PEDIDOS DE ESCLARECIMENTOS N.º 01 –10

CONCORRÊNCIA PÚBLICA N.º 01/2018

Prezados(as), somos da xxxxx Construtora Eireli, CNPJ: xxxxxxxxxxxxxx-06, gostaria de esclarecimentos CP 01/2018 - conclusão da ampliação da Escola de Dança da Universidade Federal da Bahia, localizada no *Campus Ondina*, Salvador/BA:

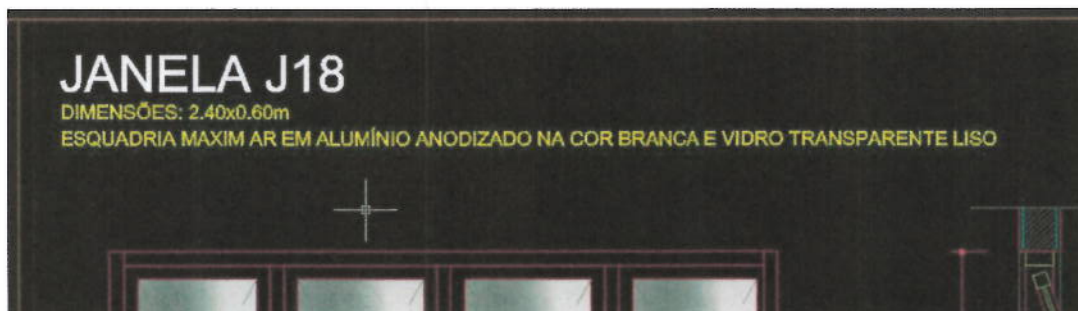
Aponto abaixo, prováveis erros de DIGITAÇÃO DA PLANILHA.
